地震観測記録を踏まえた耐震評価

平成30年6月26日
日本原子力発電(株)

【論点－5】地震観測記録を踏まえた耐震評価への影響(1／3)

図1 原子炉建屋3次元FEMモデルのモード図(EW方向断面図)

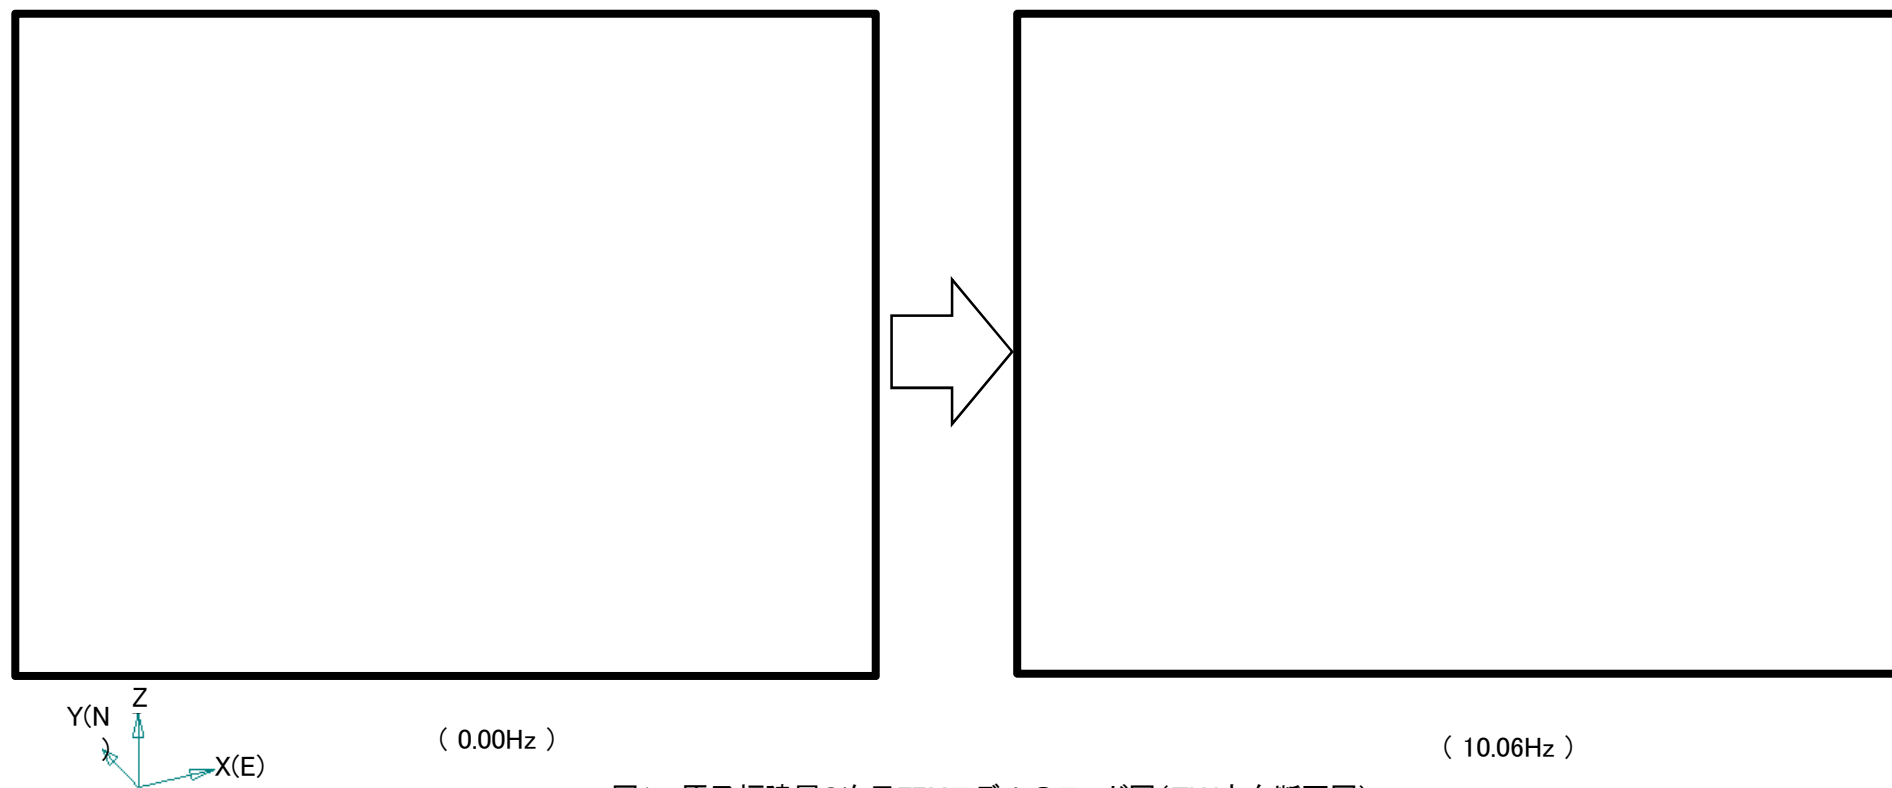
3次元FEMモデルの解析結果で変形が認められた使用済燃料貯蔵プールへの影響評価を追加すること

◆概要 図1に示す通り、高周波数域の固有モードにおける、鉛直地震力によってウェル壁が開く挙動について確認した。
